Mission régionale d'autorité environnementale  
ÎLE-DE-FRANCE

**Avis délégué  
sur le projet de renouvellement urbain  
de l'îlot Marne - Brossolette - Verdier  
Montrouge (92)**

**N° APJIF-2025-024  
du 05/05/2024**

Illustration 2 : Plan du projet de programmation par lot - pièce 5 et pièce 6, p.9

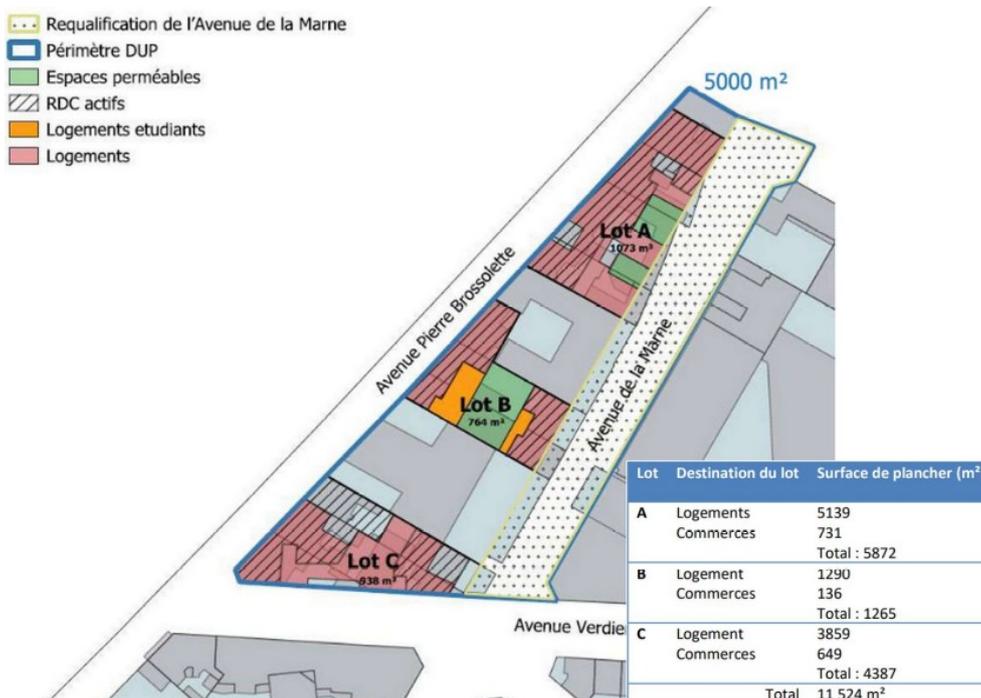
Les bâtiments construits seront plus hauts que les constructions actuelles, avec un point culminant à R+8, au niveau de la pointe côté placette au nord (lot A). L'intégration d'un épannelage de R+4 à R+8 est prévue pour marquer une progression graduelle et ne pas imposer de bloc bâti.

Illustration 6 : Cartographie de l'OAP Marne Brossolette (PLUi de Vallée Sud – Grand Paris)

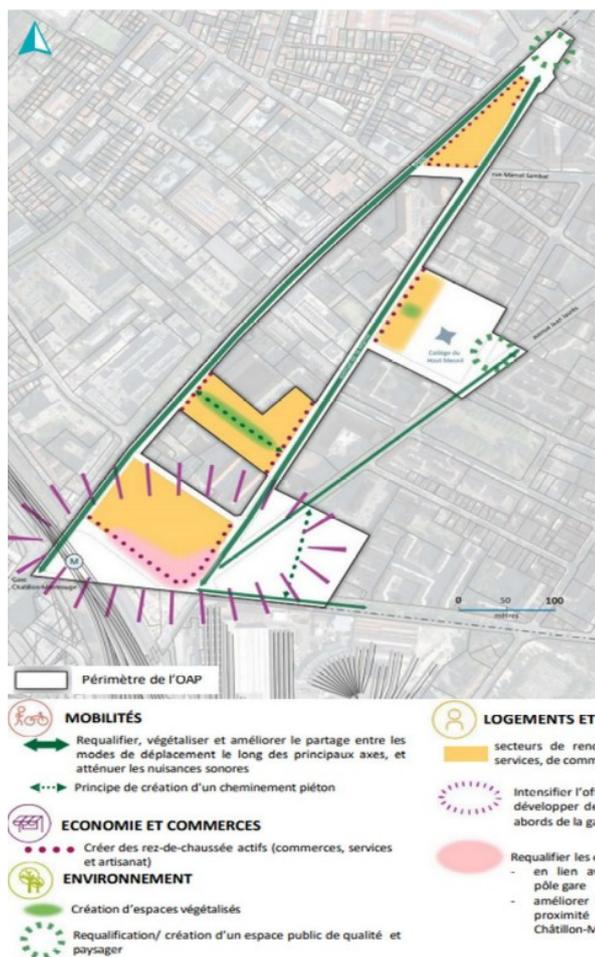
L'orientation d'aménagement et de programmation (OAP) « Marne Brossolette » du PLUi de Vallée Sud – Grand Paris, qui encadre le présent projet, a vu son périmètre étendu à d'autres projets par rapport à l'ancien PLU de Montrouge en vue d'encadrer également la mutation de secteurs proches (Haut Mesnil, Editions Législatives, abords nord de la gare de Châtillon – Montrouge). La nouvelle version a été modifiée par rapport au PLU de Montrouge notamment sur les points suivants :

- elle mentionne un objectif d'atténuation des nuisances sonores s'agissant de la requalification des voiries (avenues Pierre Brossolette et avenue de la Marne) ;
- elle intègre un principe de création de rez-de-chaussées actifs sur l'avenue Verdier et le nord de l'avenue de la Marne plutôt qu'uniquement sur l'avenue Pierre Brossolette.

Illustration 8 : Programmation commerciale en RDC sur le site (Source : étude d'impact p. 215)

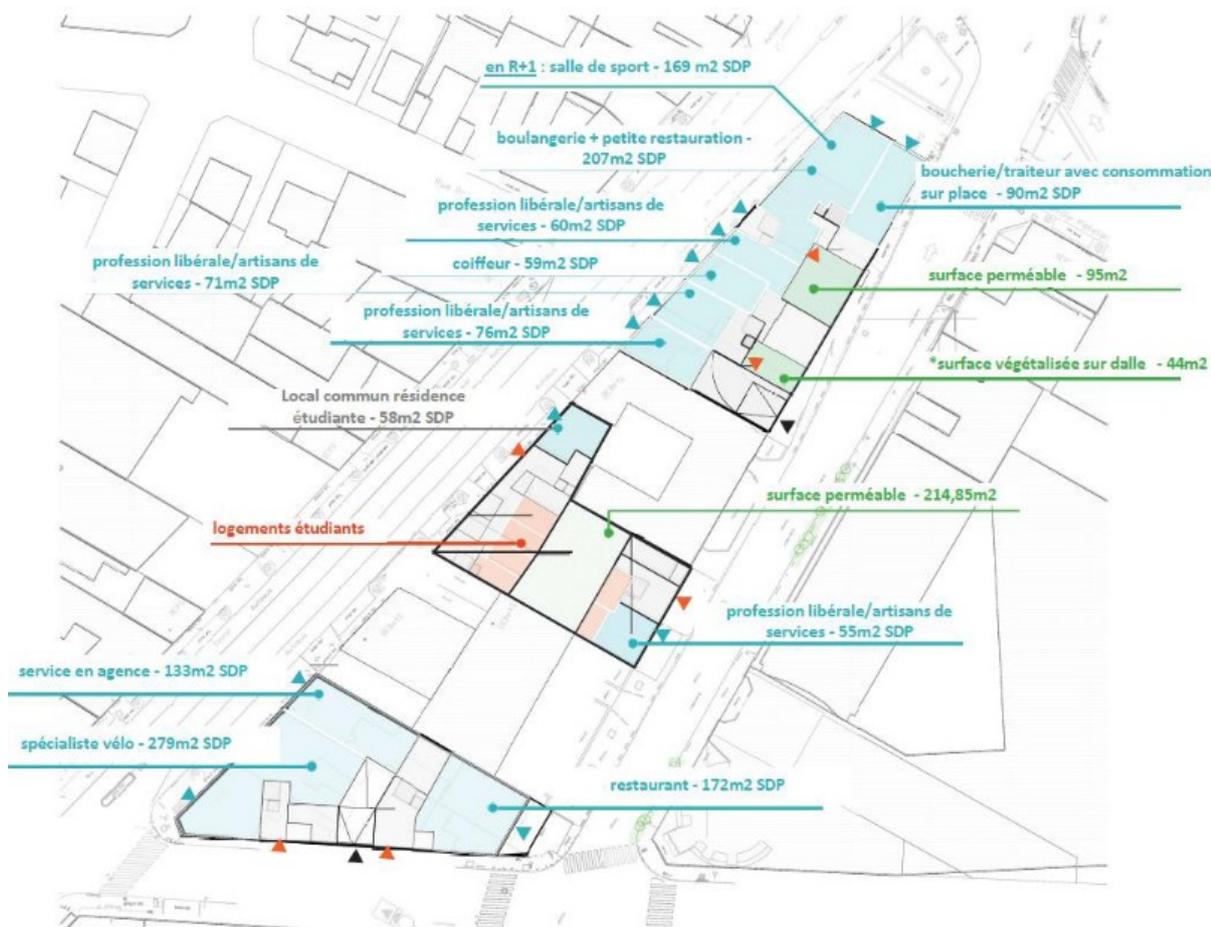
L'étude d'impact (partie 2, p. 320) mentionne, pour l'ensemble des logements, un respect de la réglementation acoustique, ce qui constitue le minimum attendu. D'autres mesures de réduction de l'exposition au bruit routier des futurs habitants sont énoncées au titre de la conception du projet (étude d'impact, partie 2, p. 324) : une limitation des bâtiments à destination de logements sur la RD 906, ainsi qu'un « aménagement des façades pour prioriser l'usage de jardin d'hiver, de pièces secondaires, de loggias ou de vérandas côté nuisances pour privilégier l'exposition des chambres vers les cœurs d'îlots et les zones plus calmes ». Si les intentions sont louables, l'étude d'impact n'évalue pas l'effet de ces mesures de réduction dans le cadre de la composition du projet. Dans un projet qui ne comprend que des logements, les constructions à destination de logements sont en grande partie orientées côté avenue Pierre Brossolette (RD 906) tandis que le dossier ne permet pas de démontrer avec plans d'étages à l'appui que le projet minimisera l'emplacement des pièces de vie en front de cette avenue.

Il apparaît, plus globalement, que l'engagement du maître d'ouvrage du projet n'est pas à la hauteur des attendus de l'avis de cadrage de l'évaluation environnementale car n'est pas démontrée la mise en place d'une « stratégie d'évitement ou de forte réduction de l'incidence du projet en matière d'exposition des futurs habitants à des nuisances sonores », tenant compte des nuisances sonores ressenties dans les logements lorsque les fenêtres sont ouvertes, ainsi que des nuisances sonores ressenties dans les espaces de vie extérieurs. Même sérieusement appliquées, les mesures de réduction susmentionnées apparaîtraient sans doute insuffisantes pour obtenir des effets réels au regard de la stratégie affichée. Il conviendrait à tout le moins d'en évaluer les effets réels.

- porter une attention aux émissions sonores élevées des trois avenues, évaluer le cas échéant les effets des mesures de réduction du bruit routier à la source ;
- reconfigurer les formes du bâti, modifier les destinations et usages de certains bâtis afin de favoriser la protection acoustique de l'ensemble des façades de logements vis-à-vis des fronts d'avenues ;
- préserver les pièces de vie, fenêtres ouvertes, de nuisances sonores occasionnant des niveaux ressentis supérieurs aux valeurs retenues par l'OMS au-delà desquelles sont considérés des effets néfastes sur la santé, le démontrer grâce à des plans d'étages et à l'évaluation des niveaux ressentis dans l'espace (pour une façade donnée, à une hauteur donnée) ;

- réfléchir à la mise à disposition d'espaces calmes en cœur d'îlot.

- de revoir le projet pour l'inscrire effectivement dans la stratégie affichée de forte réduction des nuisances sonores ressenties au sein des logements et dans les espaces extérieurs, par la mise en œuvre de l'ensemble des leviers à portée du projet : réduction du bruit à la source, configuration du bâti, choix des destinations et usages, agencement des pièces, agencement des espaces extérieurs, etc. ;
- de démontrer l'efficacité de la stratégie au moyen de l'évaluation de situations acoustiques à l'état projet pour les différents espaces de vie, en comparant les résultats modélisés aux niveaux sonores de référence de l'Organisation mondiale de la santé.

Illustration 9 : Concentrations moyennes annuelles en NO<sub>2</sub>, Airparif 2022 (étude d'impact, partie 1, p.165)

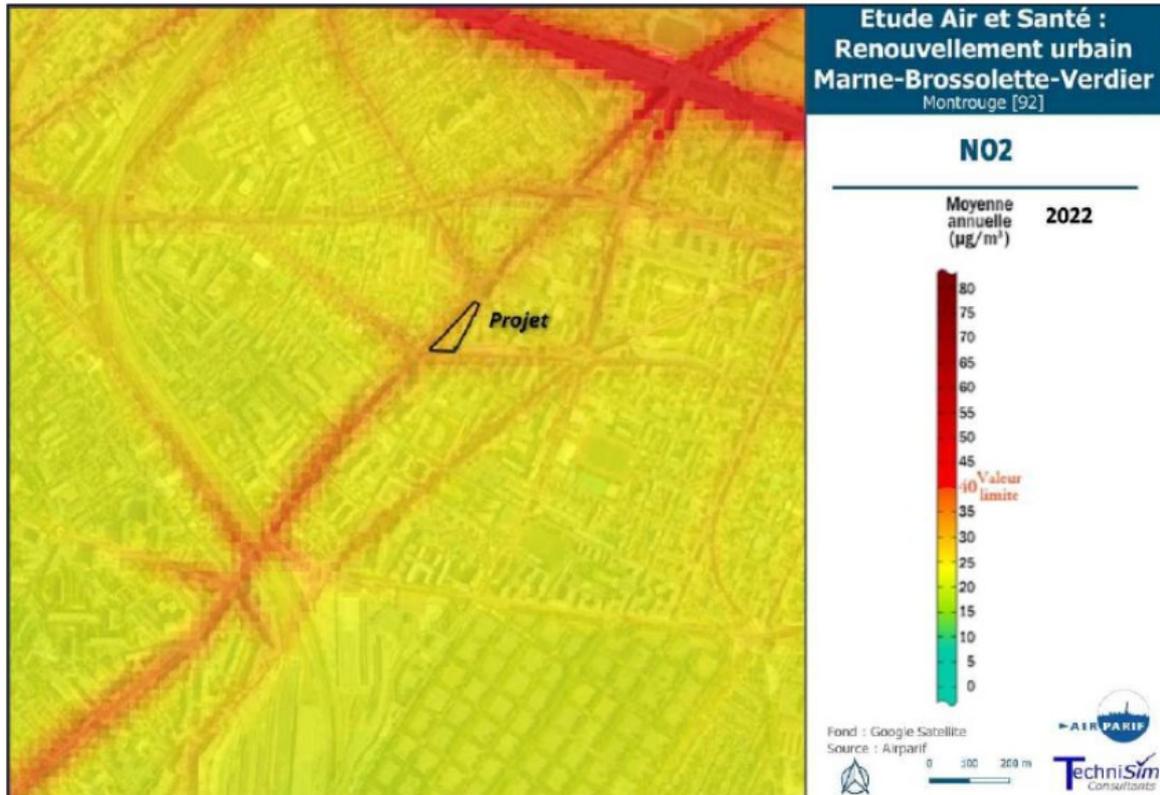
L'étude d'impact (partie 1, pp. 165-167) présente des modélisations, réalisées par Airparif en 2022, des concentrations moyennes annuelles pour le NO<sub>2</sub> et les particules PM<sub>10</sub> et PM<sub>2,5</sub>. Les recommandations de l'Or-

ganisation mondiale de la santé (OMS) en moyenne annuelle sont toutes dépassées sur l'emprise du projet pour ces trois polluants. On relève un environnement où la qualité de l'air apparaît particulièrement dégradée, en particulier aux abords de l'avenue Pierre Brossolette, ce que confirme la campagne de mesures sur le site mettant en évidence notamment des concentrations moyennes en NO<sub>2</sub> très élevées à l'angle Brossolette / Verdier et au nord de l'îlot (cf. étude d'impact, partie 1, p. 170).

**(8) L'Autorité environnementale recommande de démontrer que le projet va concrètement mettre en œuvre les mesures d'évitement, de réduction et de compensation des effets de la pollution atmosphérique énoncées dans l'étude air et santé (positionnement des ouvrants, des bouches de prise d'air neuf, ventilation, etc.).**

**Illustration 11 : Représentation de l'aggravation de l'aléa "vague de chaleur" par l'effet d'îlot de chaleur urbain pour le secteur de projet la nuit et le jour - application MapICU, Institut Paris Région**

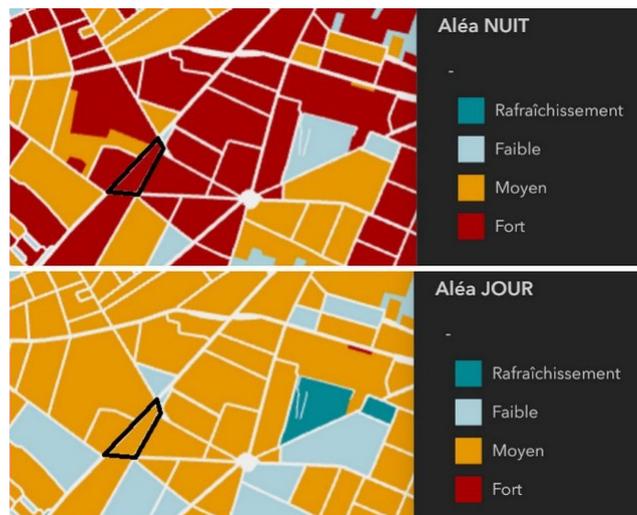
Les effets du projet sur l'effet d'ICU ont été étudiés ; ils ont fait l'objet d'une modélisation pour l'état existant et l'état projet, mettant en œuvre des changements « notamment en ce qui concerne les surfaces bâties, les volumes construits, les surfaces minérales, les surfaces naturelles et les surfaces arborées ».

plantation d'arbres au-dessus des surfaces minérales), compensée par la densification de l'îlot. La conclusion note « *une contribution toujours importante de la zone à l'îlot de chaleur* » (étude d'impact, partie 2, p. 266).

- accroissement de la surface des espaces de pleine terre, au-delà du seul espace central du lot B et de la parcelle nord ;
- accroissement de la surface des espaces végétalisés ;
- plantation accrue d'arbres ;
- végétalisation accrue des murs et/ou des toitures.

**(14) L'Autorité environnementale recommande de retravailler le projet en vue de réduire l'effet d'îlot de chaleur urbain (ICU) confirmé par la densification de l'îlot, au moyen par exemple notamment d'un accroissement de la surface des espaces de pleine terre et végétalisés, et d'une plantation accrue d'arbres sur ces espaces.**
